ПАСПОРТ ДОСТУПНОСТИ № 9  
объекта социальной инфраструктуры (ОСИ)  
*Дружина «Парус» корпус №2*

**ПАСПОРТ ДОСТУПНОСТИ  
объекта социальной инфраструктуры (ОСИ)  
№ 9**

**АКТ ОБСЛЕДОВАНИЯ  
объекта социальной инфраструктуры  
К ПАСПОРТУ ДОСТУПНОСТИ ОСИ  
№ 9**

**Фото 2.3**

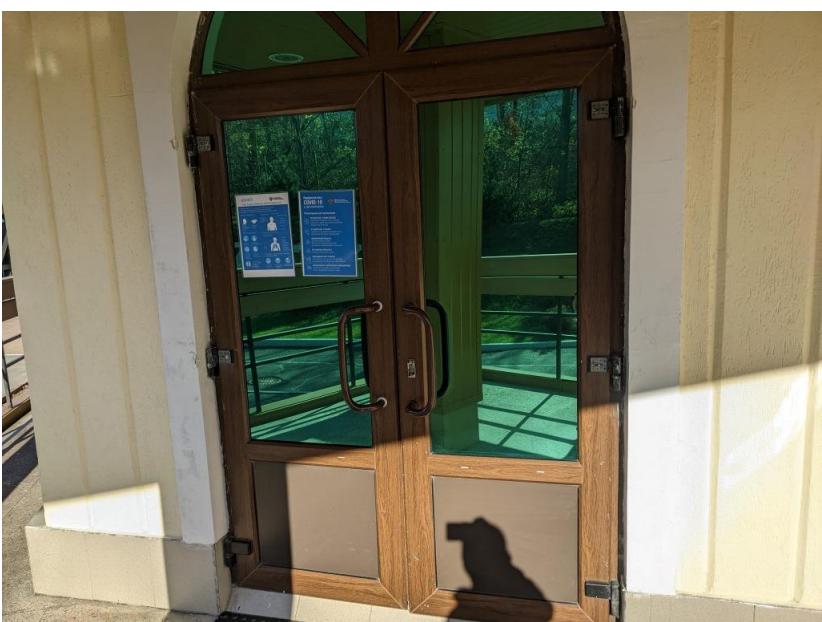
Рекомендуется перенести все зоны оказания услуг для инвалидов в другие жилые корпуса.	обслуживания
2.3	Входная площадка (перед дверью)	есть	2.2, 2.3, 2.5	6.1.1	Перед входом в здание отсутствует наружное вызывное устройство или средство связи с персоналом учреждения.	K,O,C	В связи с архитектурными особенностями здания решения по адаптации нецелесообразны. Рекомендуется перенести все зоны оказания услуг для инвалидов в другие жилые корпуса.	Организация альтернативной формы обслуживания

В связи с архитектурными особенностями здания решения по адаптации нецелесообразны. Рекомендуется перенести все зоны оказания услуг для инвалидов в другие жилые корпуса.

**Фото 2.4**

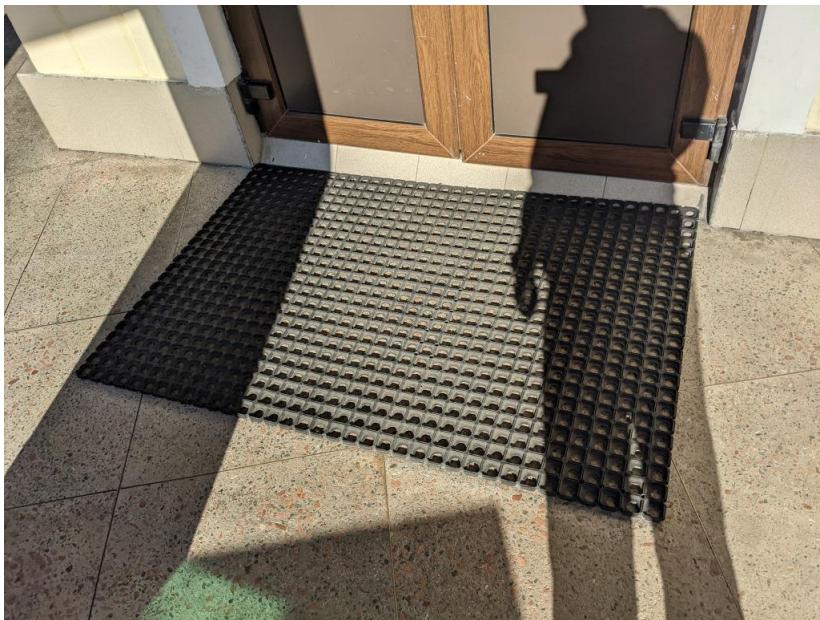
2.4	Дверь (входная)	есть	2.4, 2.6	5.1.10, п.4.2.2 ГОСТ Р 52875- 2018  6.1.5  6.2.4  6.1.5  6.4.1	Перед входной дверью отсутствуют предупреждающие тактильно-контрастные напольные указатели.  Ширина проема створки входной двери менее 0,9 м в свету (0,63 м).  Высота порога входной двери более 0,014 м (0,06 м).  Входная дверь не обеспечивает задержку автоматического закрывания продолжительностью не менее 5 с.  Ручка входной двери не контрастна относительно дверного полотна.	C  K  K  K,O,C  C	В связи с архитектурными особенностями здания решения по адаптации нецелесообразны. Рекомендуется перенести все зоны оказания услуг для инвалидов в другие жилые корпуса.	Организация альтернативной формы обслуживания

**Фото 3.1**

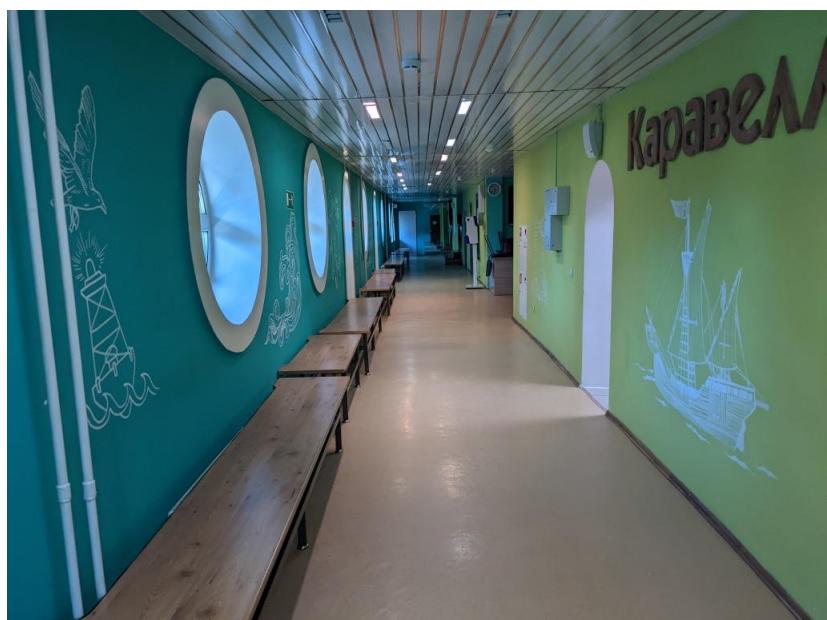
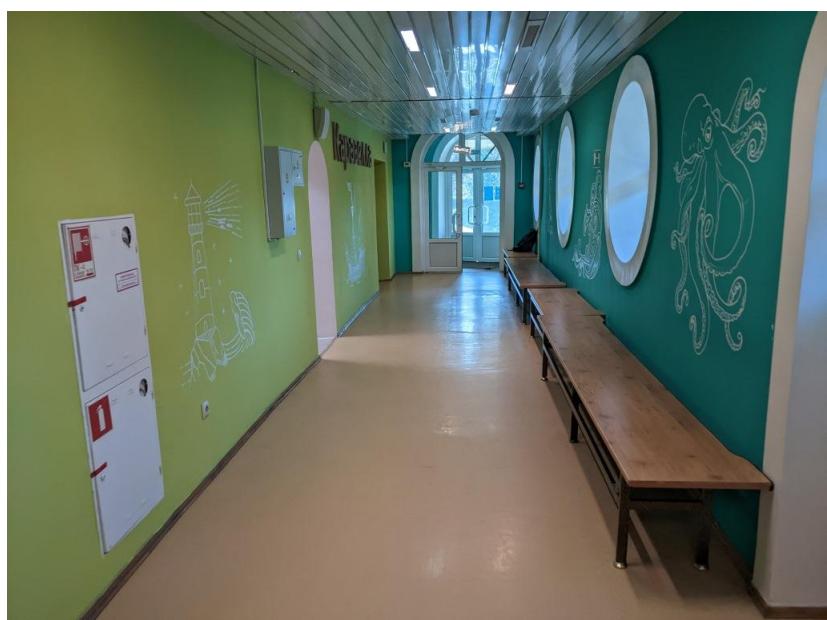
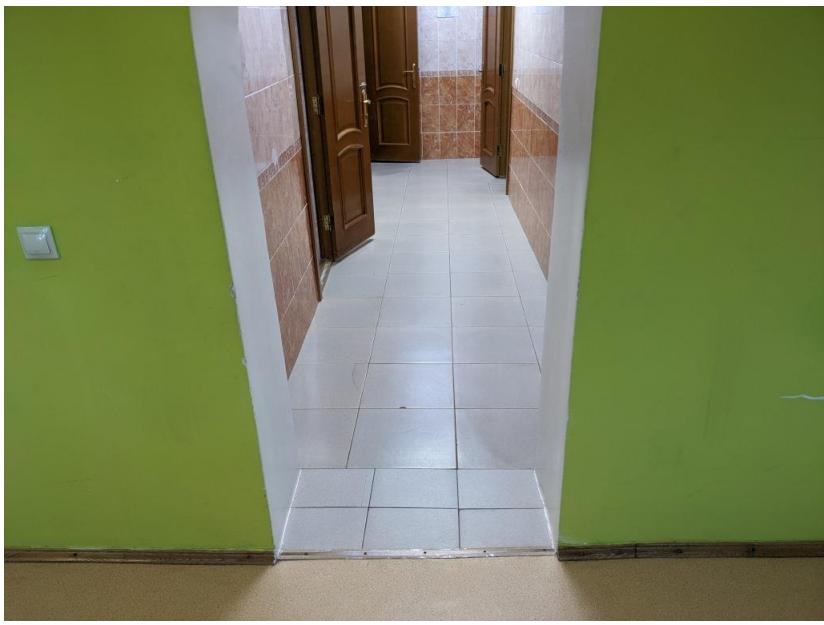
3.1	Коридор (вестибюль, зона ожидания, галерея, балкон)	есть	3.1- 3.6, 3.12- 3.15	5.1.10  6.2.4	На путях движения в коридорах перед каютами расположены выступающие части лестниц, не обозначенные тактильно.  Ширина проемов коридоров, ведущих к санузлам, в свету менее 0,9 м (0,875 м).	C  K	В связи с архитектурными особенностями здания решения по адаптации нецелесообразны. Рекомендуется перенести все зоны оказания услуг для инвалидов в другие жилые корпуса.	Организация альтернативной формы обслуживания

В связи с архитектурными особенностями здания решения по адаптации нецелесообразны. Рекомендуется перенести все зоны оказания услуг для инвалидов в другие жилые корпуса.

**Фото 3.8**

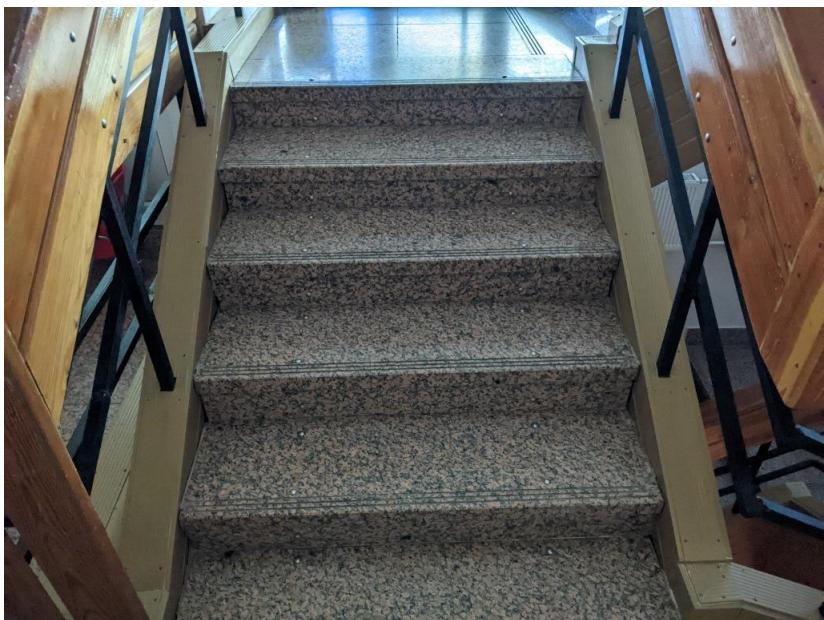
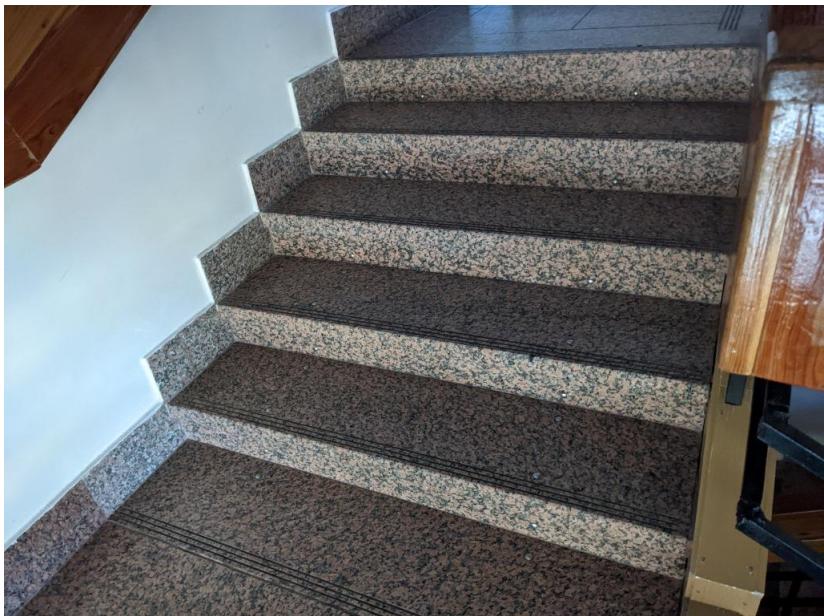
3.2	Лестница (внутри здания)	есть	3.8, 3.9	6.2.3, п.4.3.2 ГОСТ Р 52875- 2018  6.2.8  6.2.12  6.2.13  6.2.8  6.2.11	Перед подъемами и спусками на внутренние лестницы отсутствуют предупреждающие тактильно-контрастные указатели.  Отсутствует маркировка краевых ступеней внутренних лестниц.  На боковой поверхности поручней внутренних лестниц отсутствуют рельефные обозначения этажей.  Внутренние лестницы не дублируются лифтами или подъемниками.  Высота ступеней некоторых внутренних лестниц более 0,17 м (до 0,245 м).  Поручни межэтажной	C  C  C  K  C,O  C,O	В связи с архитектурными особенностями здания решения по адаптации нецелесообразны. Рекомендуется перенести все зоны оказания услуг для инвалидов в другие жилые корпуса.	Организация альтернативной формы обслуживания

**Фото 3.11**

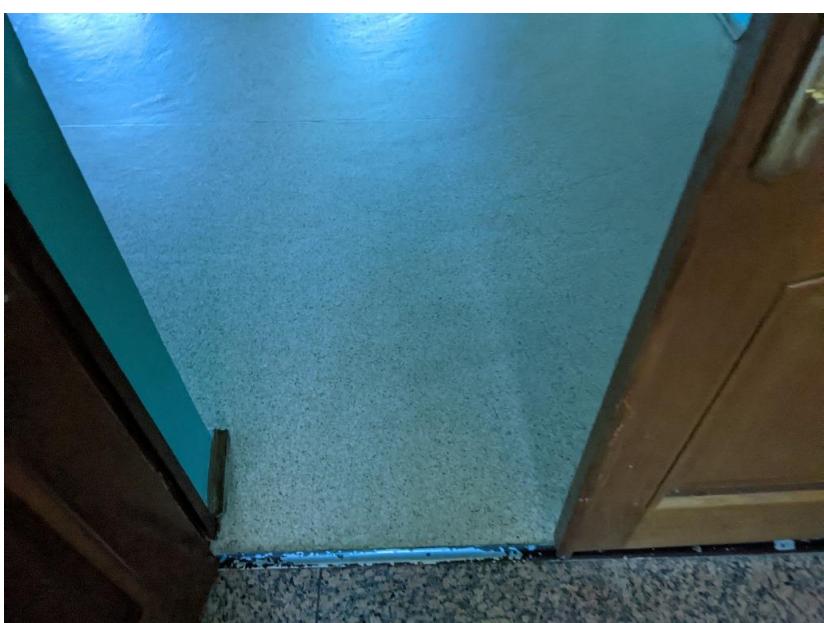
лестницы расположены на высоте более 0,9 м (1,11 м).			
3.3	Пандус (внутри здания)	нет						
3.4	Лифт пассажирский (или подъемник)	нет		-	-	-	-	-
3.5	Дверь	есть	3.7, 3.10, 3.11	6.2.3, п.4.3.2 ГОСТ Р 52875- 2018	На участках пола перед дверьми, расположенными фронтально на путях движения внутри здания, отсутствуют предупреждающие тактильно-контрастные указатели.	C	В связи с архитектурными особенностями здания решения по адаптации нецелесообразны. Рекомендуется перенести все зоны оказания услуг для инвалидов в другие жилые корпуса.	Организация альтернативной формы обслуживания

**Фото 3.16**

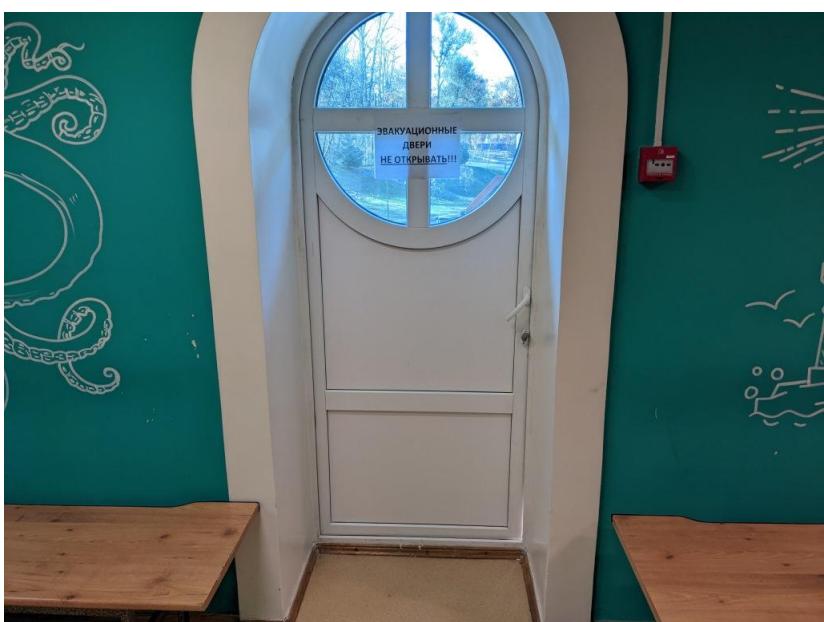
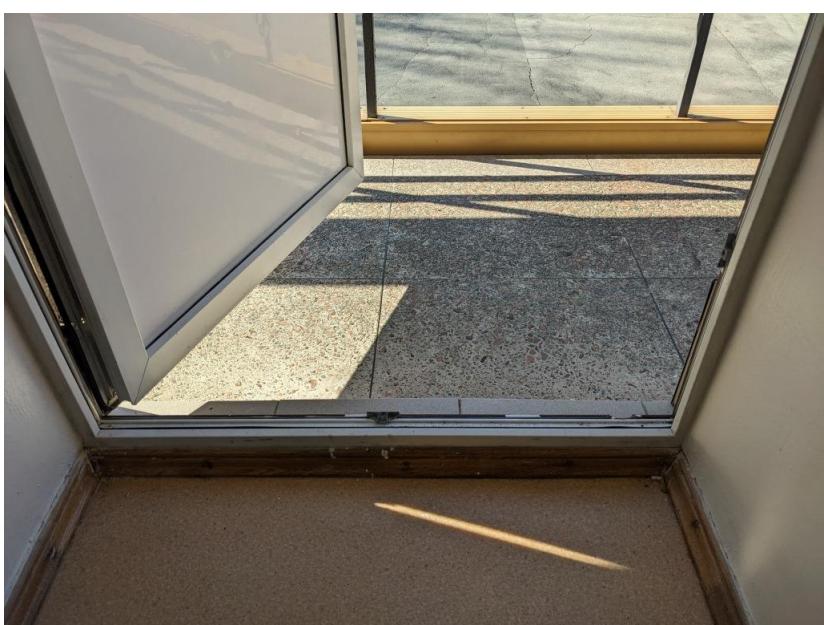
3.6	Пути эвакуации (в т.ч. зоны безопасности)	есть	3.16- 3.20	6.2.29  6.2.4  6.2.4	Лестницы на путях эвакуации не обозначены контрастно.  Лестницы на эвакуационных выходах не дублируются пандусами.  Ширина проемов некоторых эвакуационных дверей в свету менее 0,9 м (0,825 м).  Перед эвакуационными выходами расположены пороги и ступени высотой более 0,014 м (0,067 и 0,076 м).	C  K,O  K	В связи с архитектурными особенностями здания решения по адаптации нецелесообразны. Рекомендуется перенести все зоны оказания услуг для инвалидов в другие жилые корпуса.	Организация альтернативной формы обслуживания
	ОБЩИЕ требования к зоне	Выделен наиболее рациональный (короткий и удобный) путь к зоне целевого назначения, выключатели и розетки - на высоте 0,8 м от уровня пола, наличие зоны отдыха на каждом доступном МГН этаже (в том числе и для инвалидов на креслах-колясках) на 2 - 3 места, наличие визуальной и тактильной предупредительной информации о препятствии перед дверными проемами и входами на лестницы, наличие информации о схеме движения инвалидов по зданию, наличие обозначающих маршрут движения знаков.

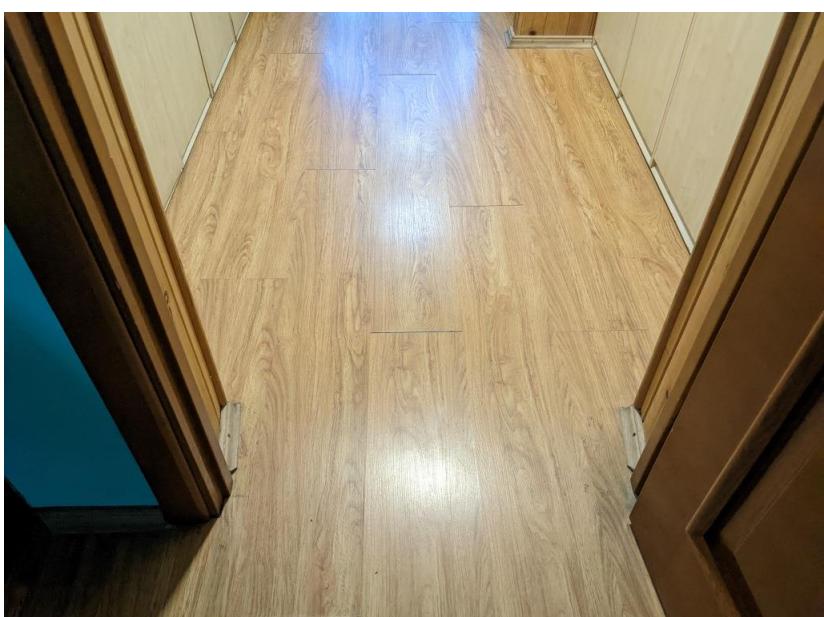
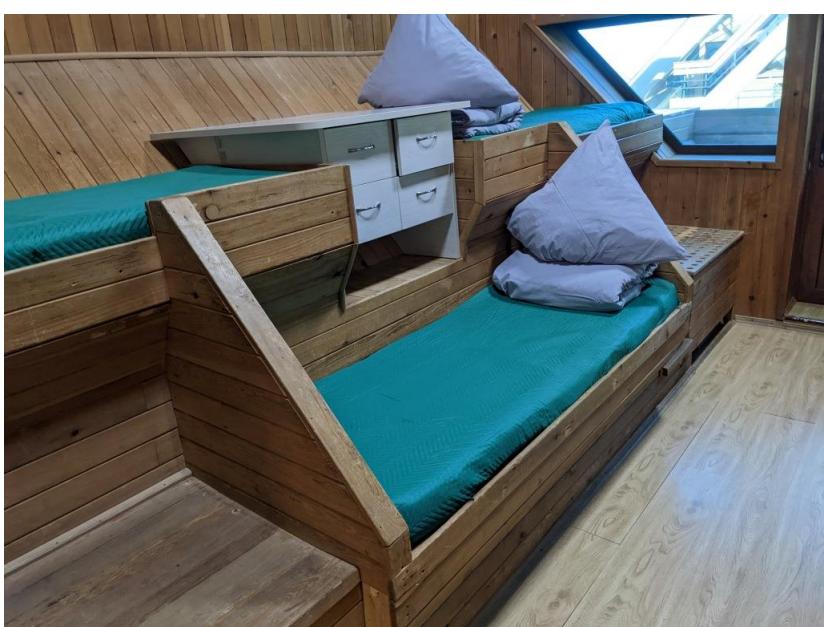
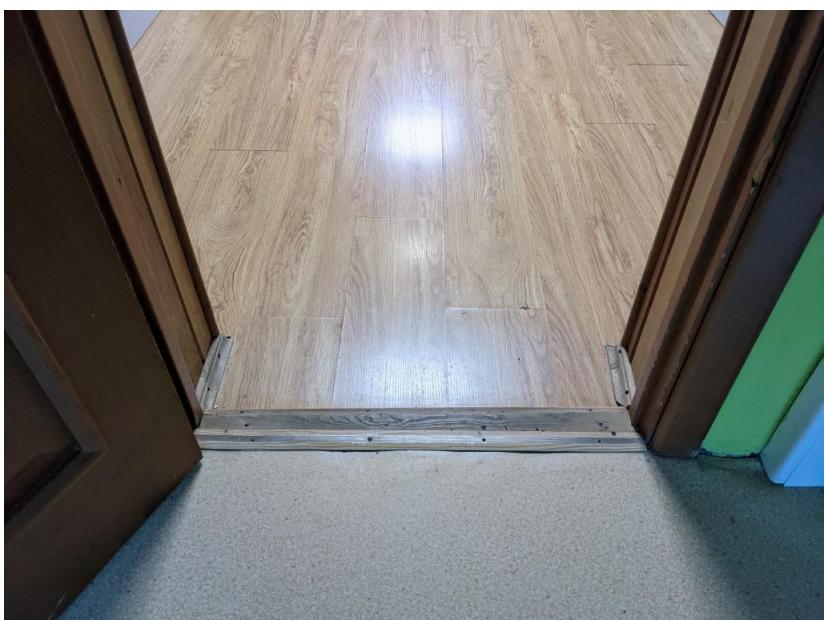
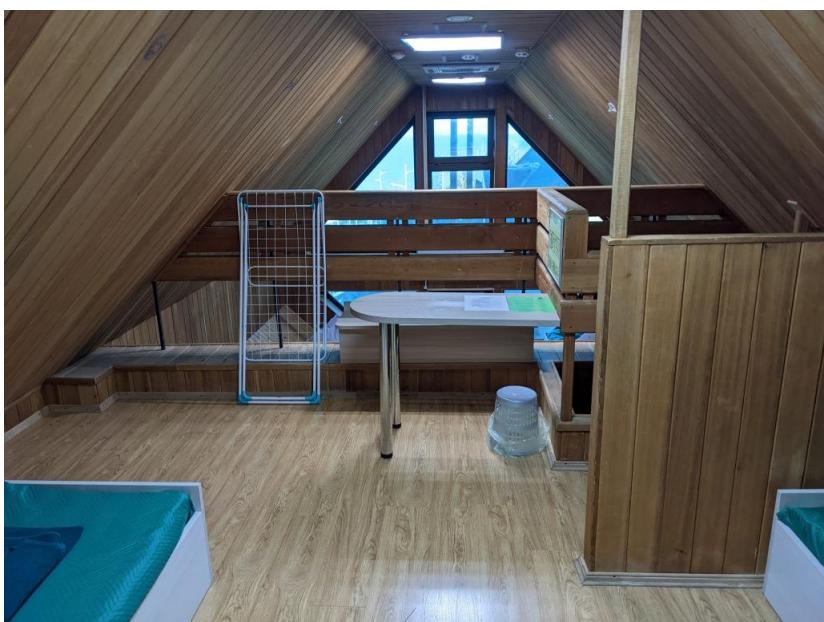
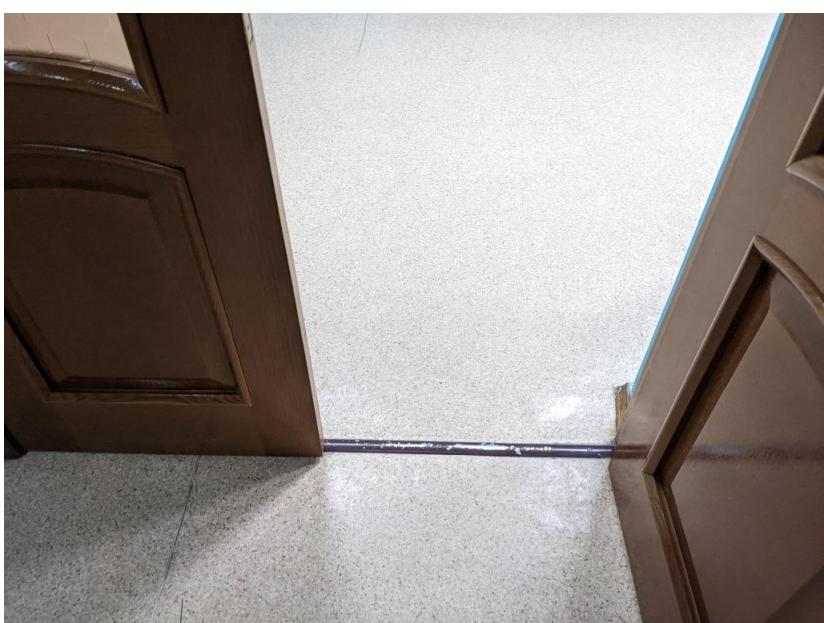
Наименование функционально-планировочного элемента	Наличие элемента		Выявленные нарушения и замечания			Работы по адаптации объектов	
	есть/ нет	№ фото	№ п. СП 59.133 30.202 0 или др. док-т	Содержание	Значимо для инвалида (категория)	Содержание	Виды работ
Жилые помещения	есть	4.6-4.22	7.1.6  6.2.4	Ширина дверных проемов на входах в каюты в свету менее 0,8 м (в верхние - 0,68 м, в нижние - 0,66 м).  Высота порогов дверей в нижние каюты более 0,014 м (0,025 м).  Перед нижними каютами расположены необозначенные контрастно и тактильно лестницы, не дублирующиеся пандусами.	K  K,C	В связи с архитектурными особенностями здания решения по адаптации нецелесообразны. Рекомендуется перенести все зоны оказания услуг для инвалидов в другие жилые корпуса.	Организация альтернативной формы обслуживания
Санузел	нет			-	-	-	-
